**L'assetto idrogeologico della Piana Fiorentina in relazione  
allo studio di impatto ambientale per la costruzione del  
nuovo aeroporto di Firenze**

***Marco Bottino***

***Presidente del Consorzio di Bonifica 3 Medio Valdarno***

# IPOSTESI 4 - BOTTE SIFONE

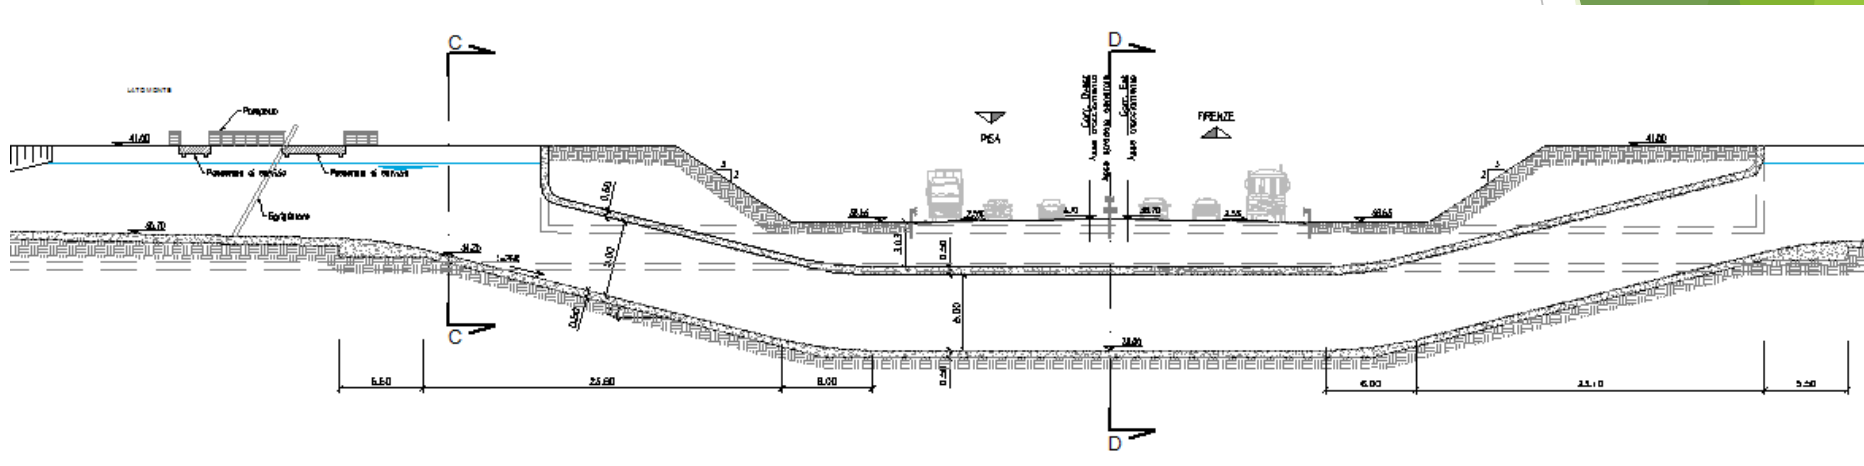
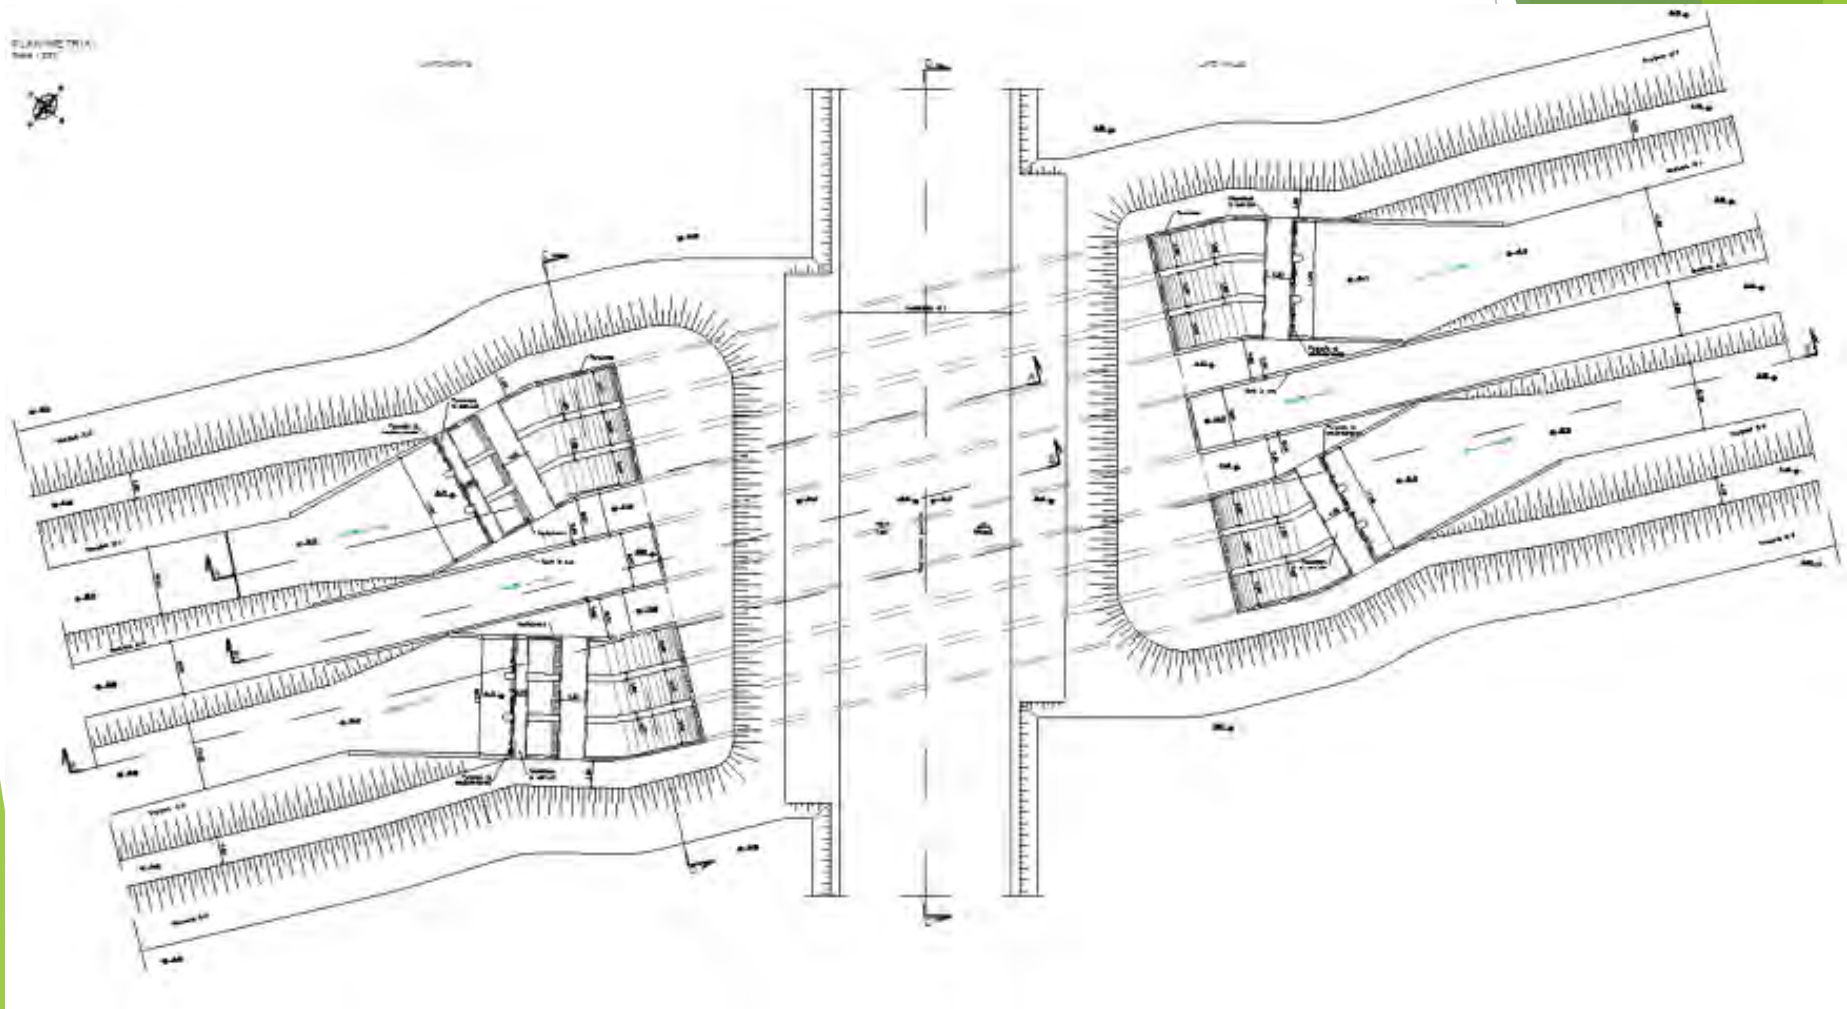
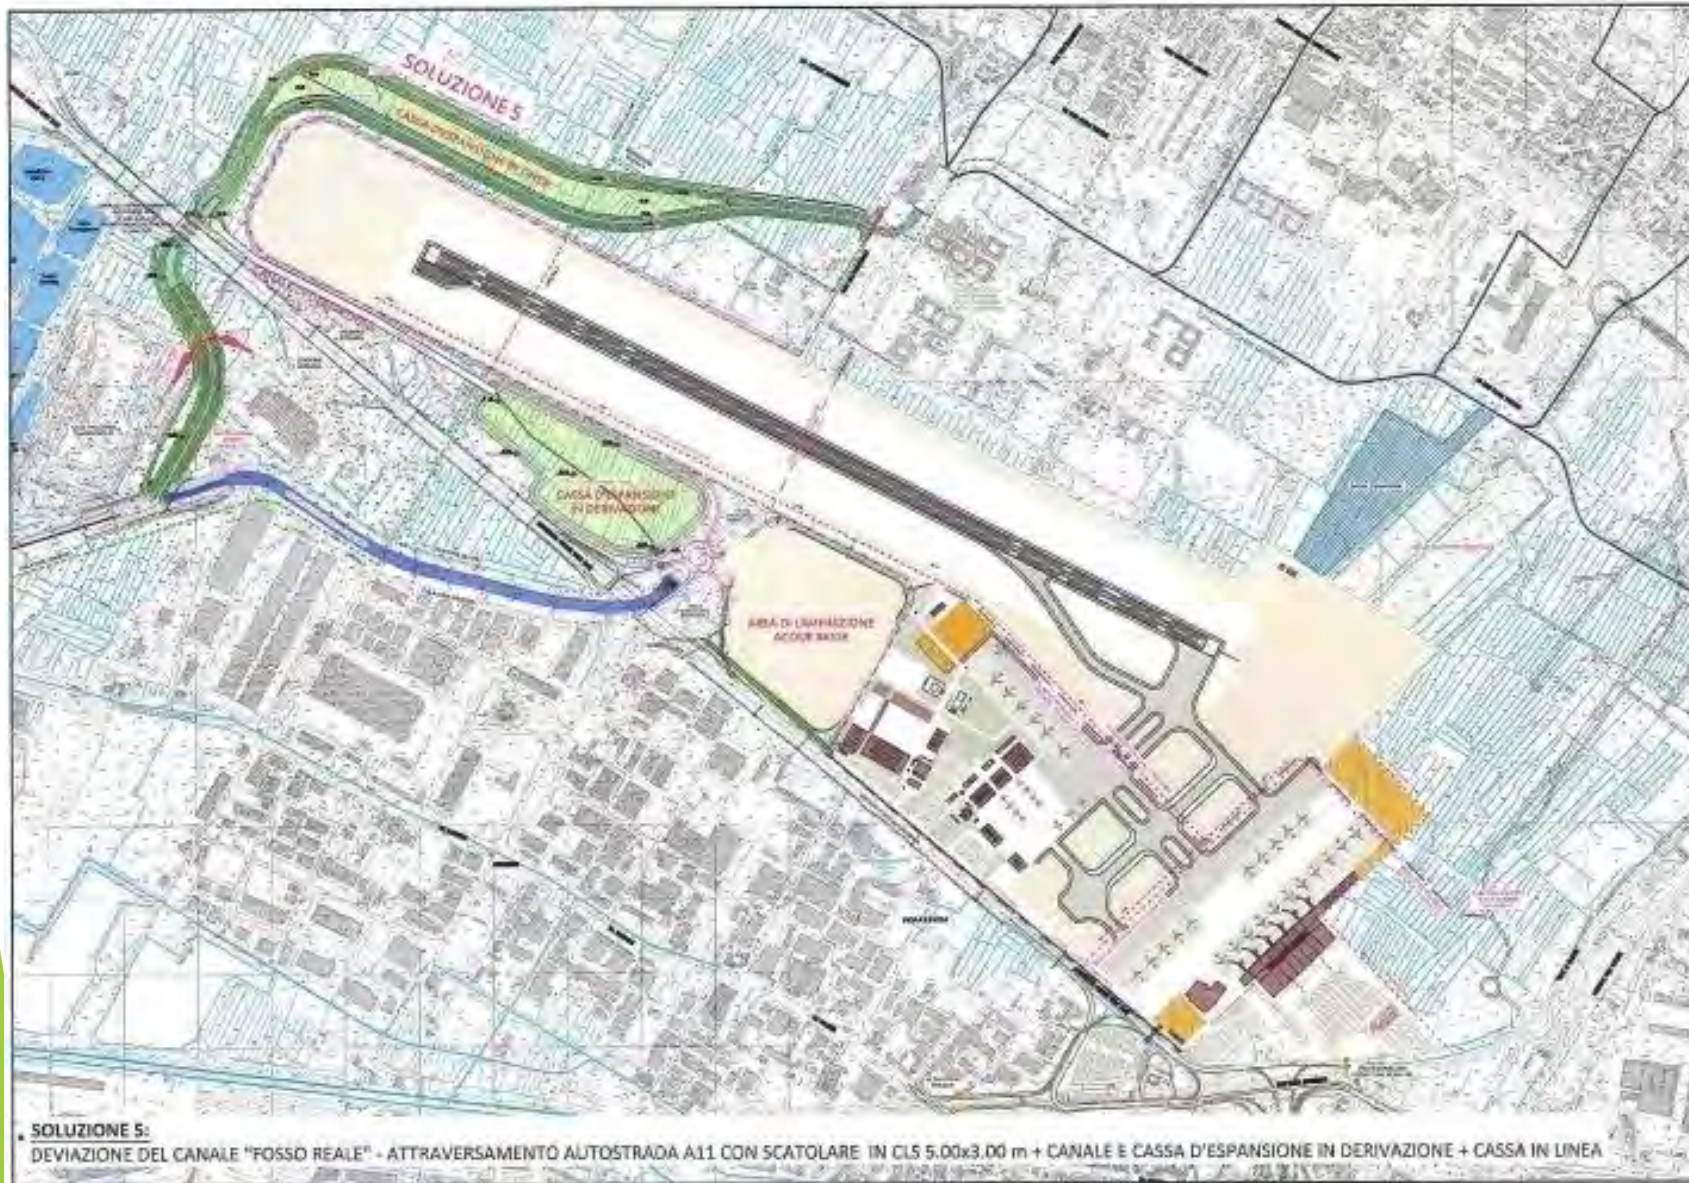
# IPOSTESI SCARTATA

Motivazioni:

*L'ipotesi è stata valutata per non interferire con l'attuale piano viario della A11.*

*Pone problemi di gestione del materiale flottante e del trasporto solido proveniente dal Fosso Reale oltre che problemi di manutenzione dell'opera.*

*Può facilmente intasarsi in caso di eventi di piena mettendo a rischio la Piana.*

# IIPOTESI 5 - 2 CASSE DI ATTR. IN PRESSIONE

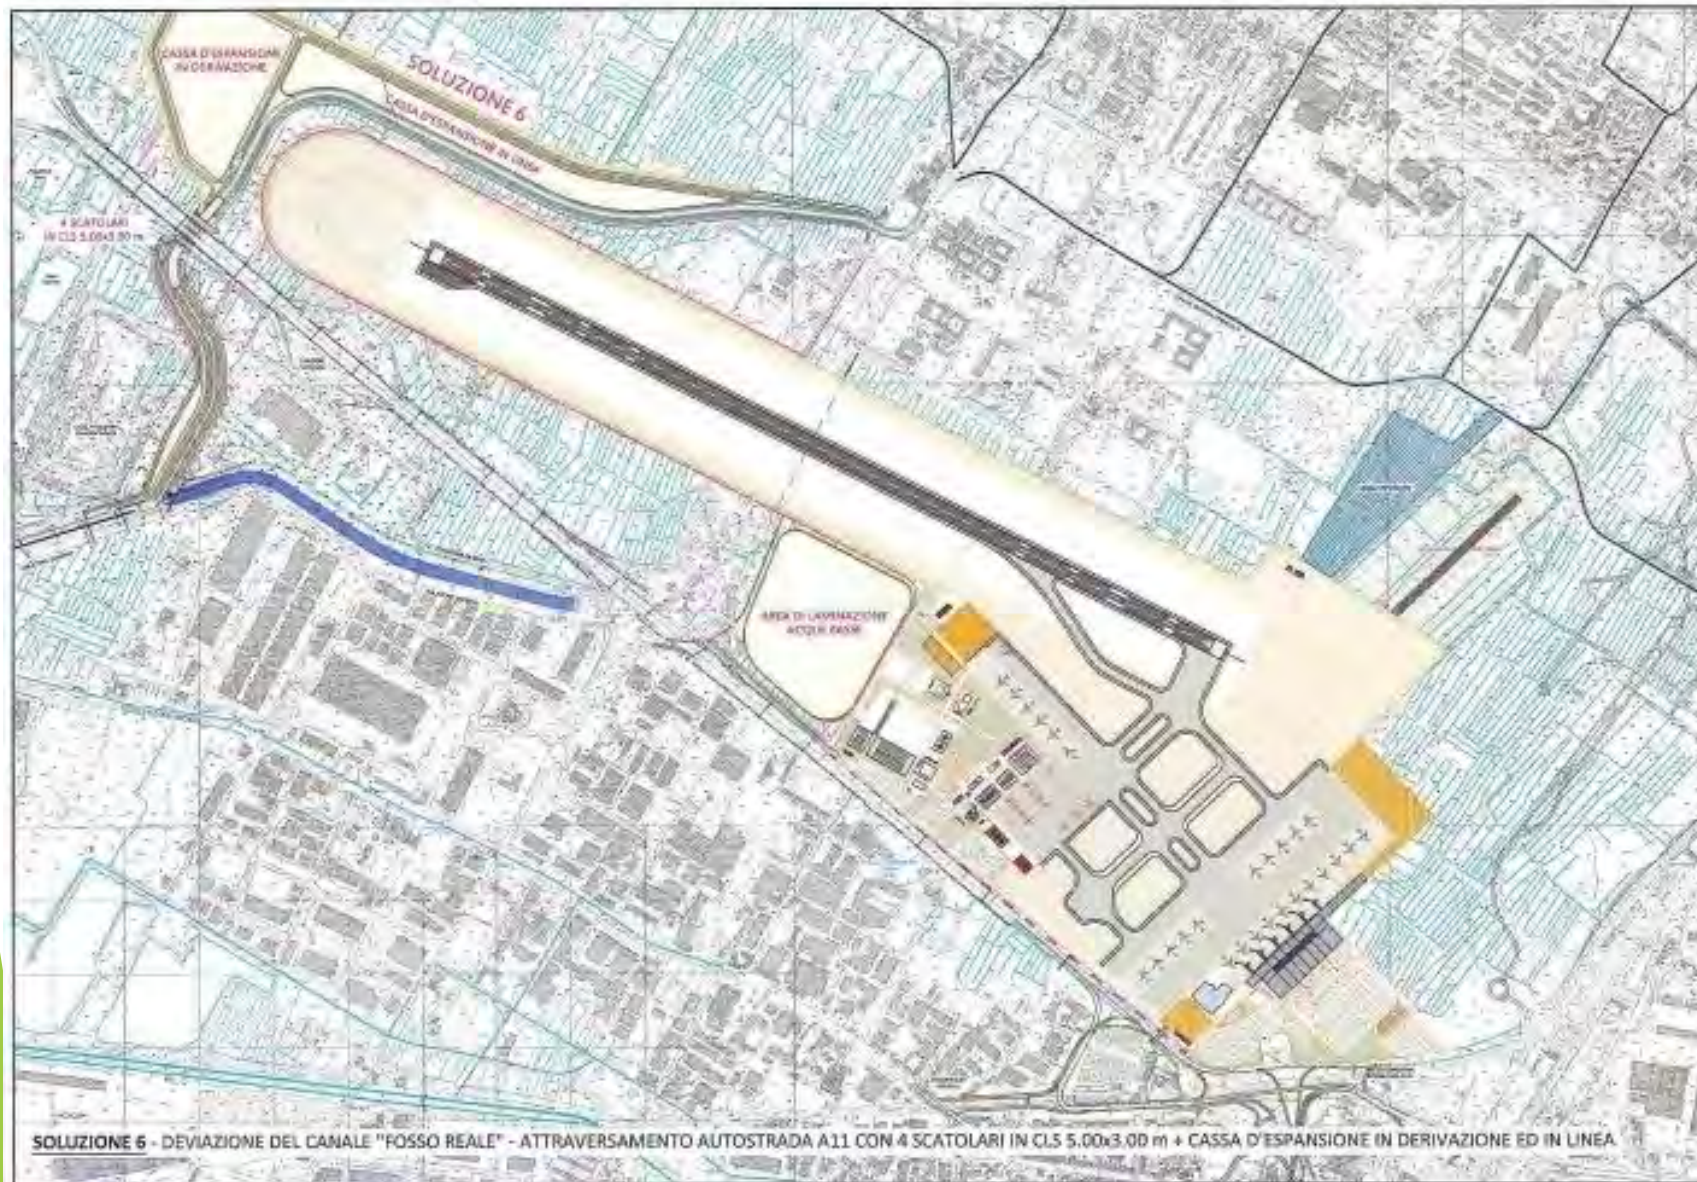
# IPOSTESI SCARTATA

## Motivazioni:

*L'ipotesi è stata proposta tenendo conto di realizzare un modesto sovrizzo del piano viario della A11 (70 cm. circa) e realizzando un manufatto di sottopasso del Fosso Reale che per determinati valori di portata lavora in pressione.*

*Per permettere l'intercettazione del flottante è stato realizzato un allargamento di sezione a monte con pettini di intercettazione del flottante.*

*Inoltre è stato ipotizzato un canale scolmatore con annessa cassa di espansione a monte della A11 con restituzione attraverso l'alveo dismesso. L'ipotesi è stata scartata per la complessità delle opere da gestire e i ristretti spazi a disposizione.*

# IIPOTESI 6 - 2 CASSE DI ATTR. IN PRESSIONE

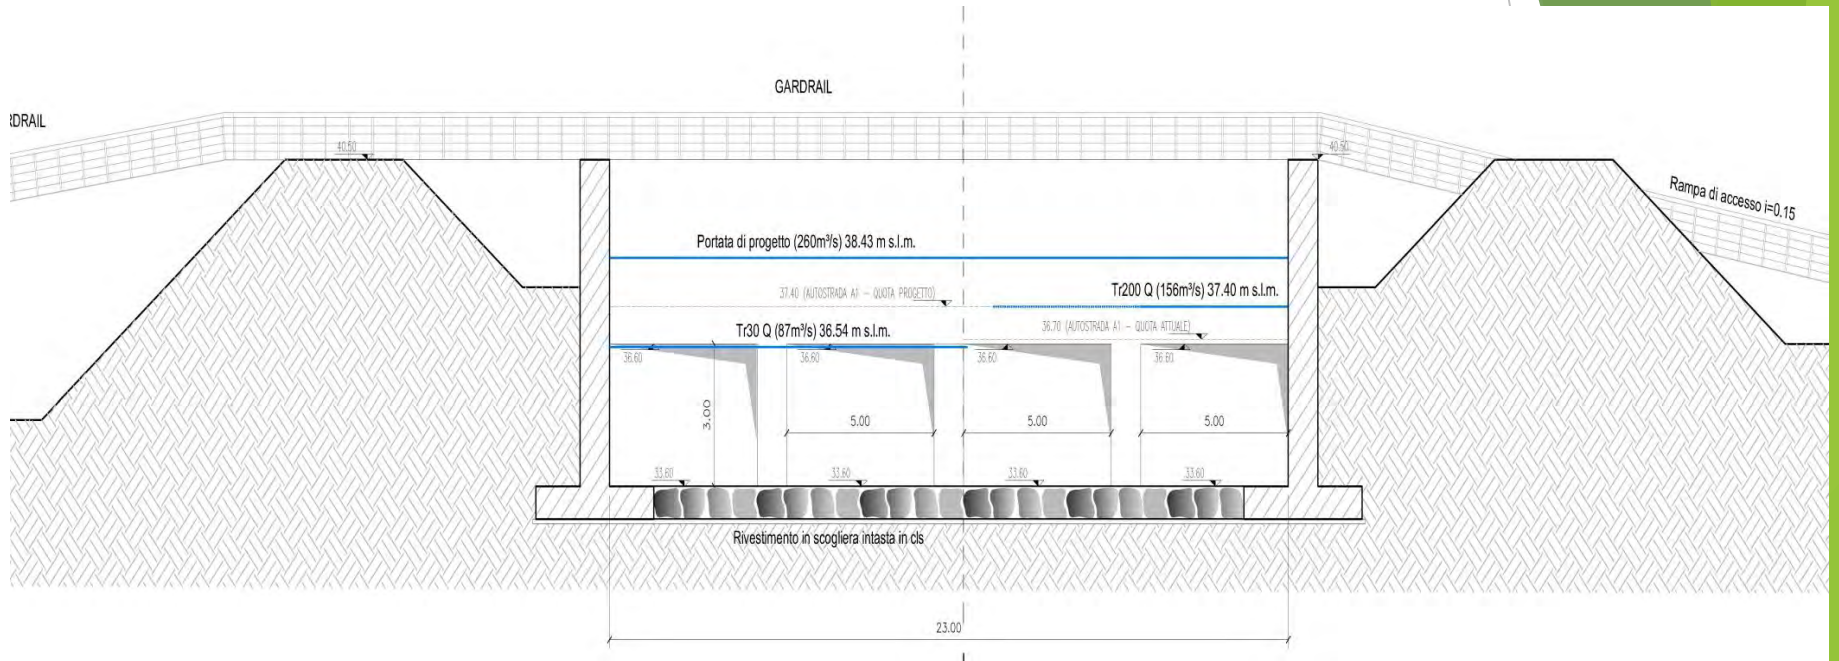
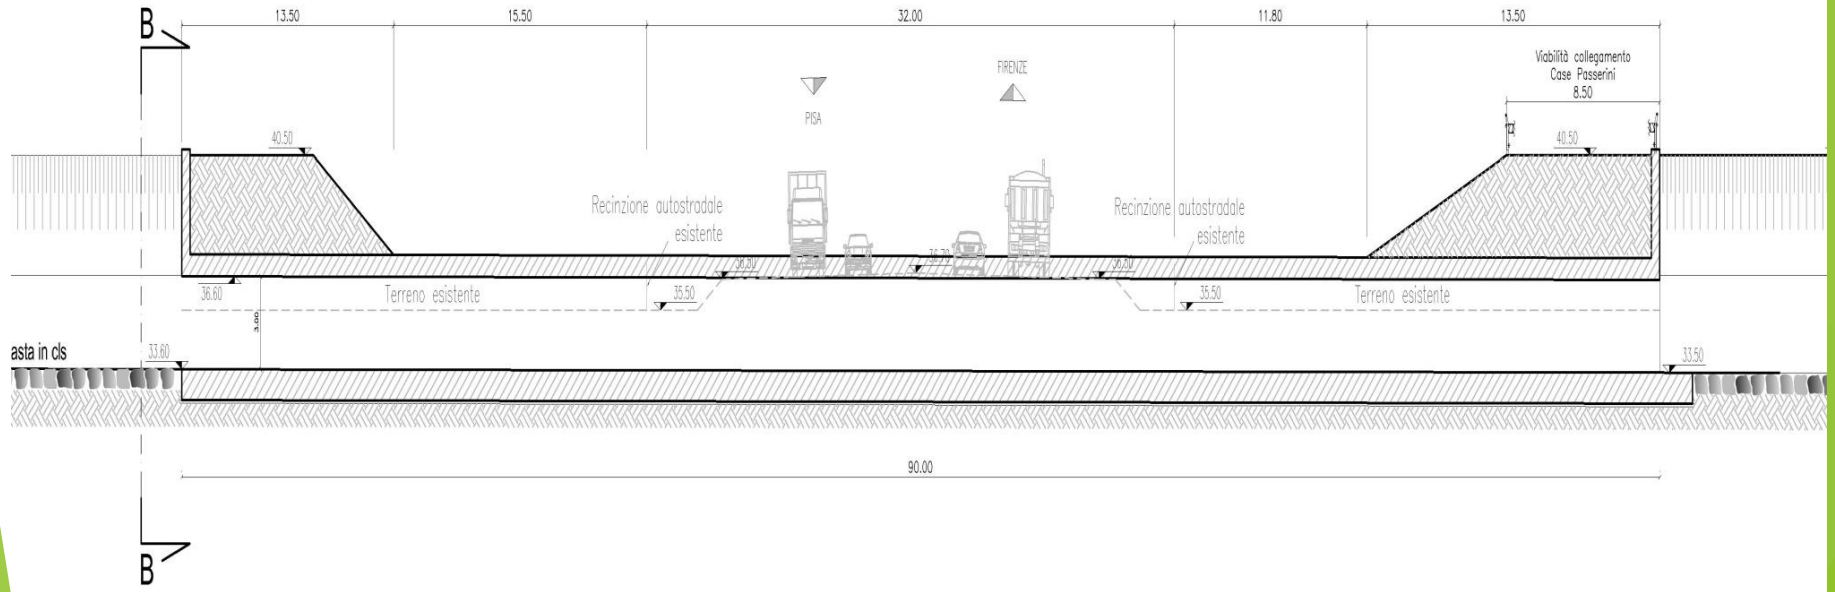
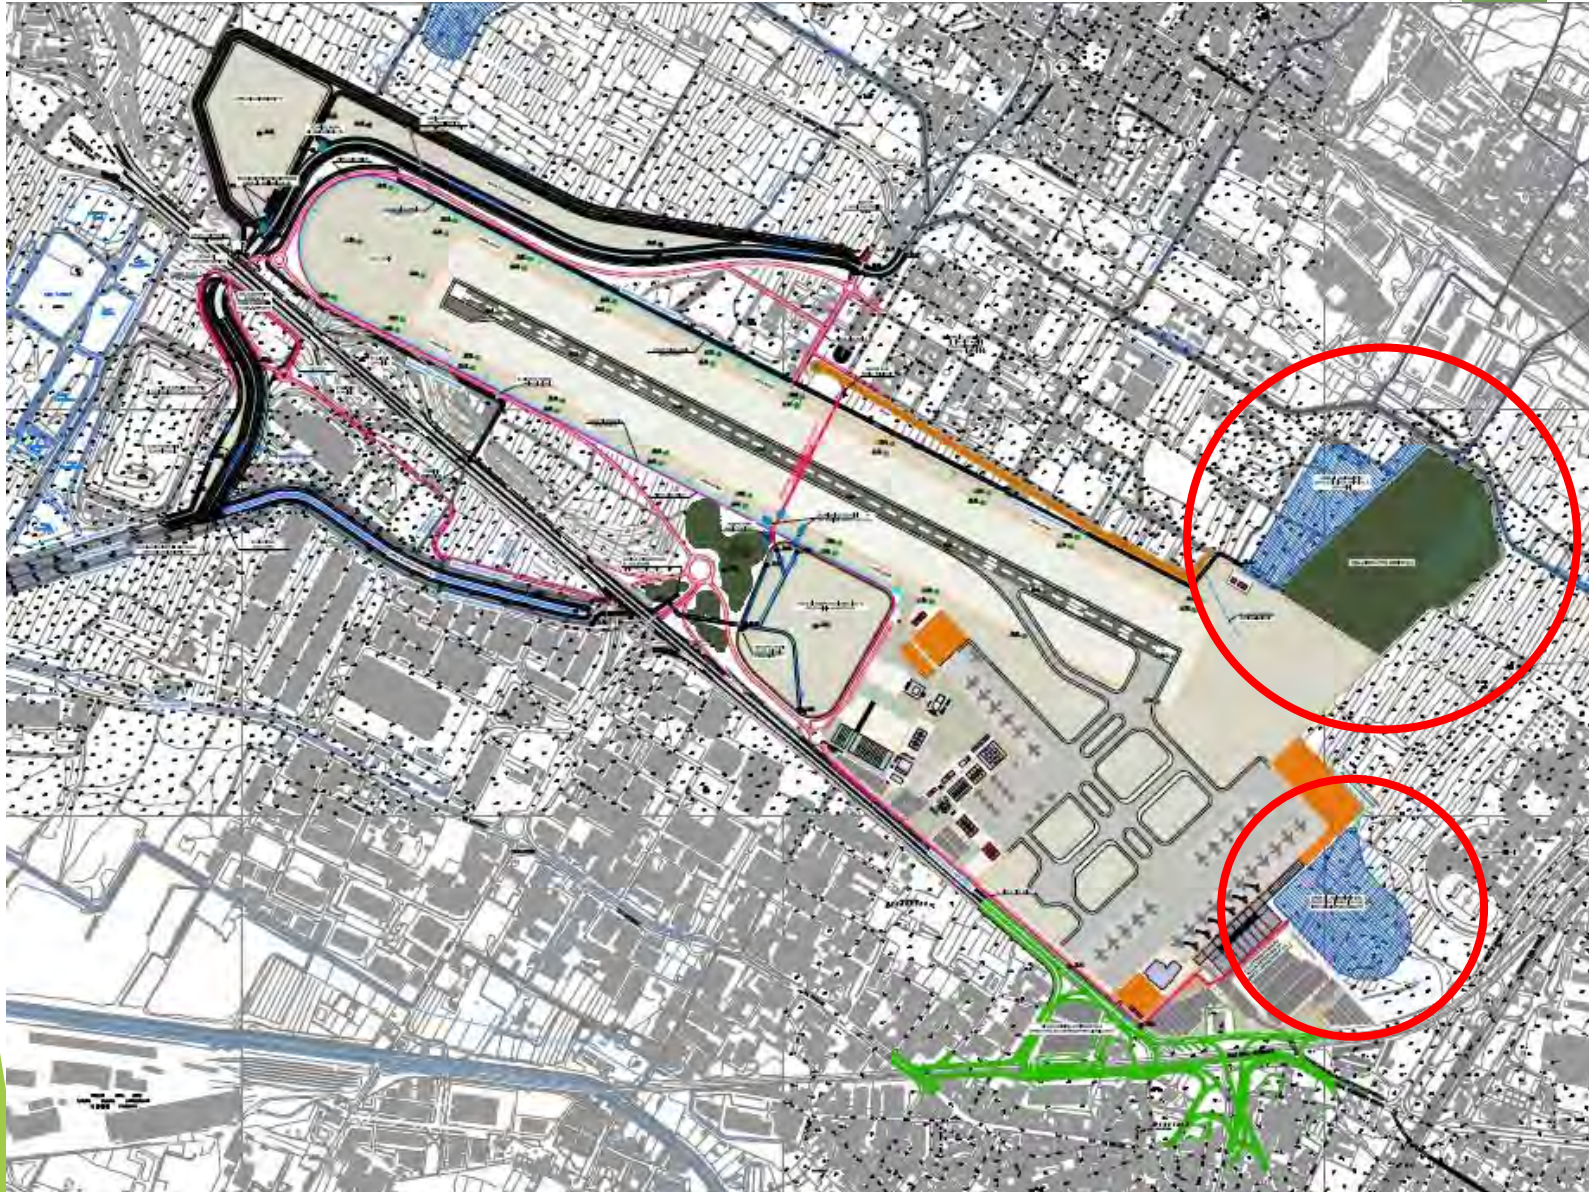
*Acquisiti i pareri della Regione Toscana, del Consorzio e dei vari enti coinvolti il Ministero dell'Ambiente a luglio 2015 ha richiesto a ENAC integrazioni al progetto presentato.*

*ENAC a settembre 2015 ha trasmesso integrazioni progettuali che si riferiscono principalmente al reticolo minore di acque basse, mentre resta inalterata l'ipotesi n. 6 per quanto riguarda il F. Reale.*

## PROBLEMI RISOLTI

*L'ipotesi realizza un sistema compatto di laminazione a monte dell'attraversamento che permette un invaso temporaneo delle portate di piena.*

*E' confermato il sistema di pettini a monte per permettere l'intercettazione del flottante.*

# CRITICITA'

*L'attraversamento di progetto (tombino a più canne) non garantisce il rispetto delle N.T.C. 2008 per i ponti sui canali arginati in quanto non garantisce la continuità della sezione idraulica e degli argini e non garantisce il franco minimo di 1,5 m sulla massima piena duecentennale.*

*Restano problemi di accessibilità e manutenzione del tombino e di gestione delle piene.*
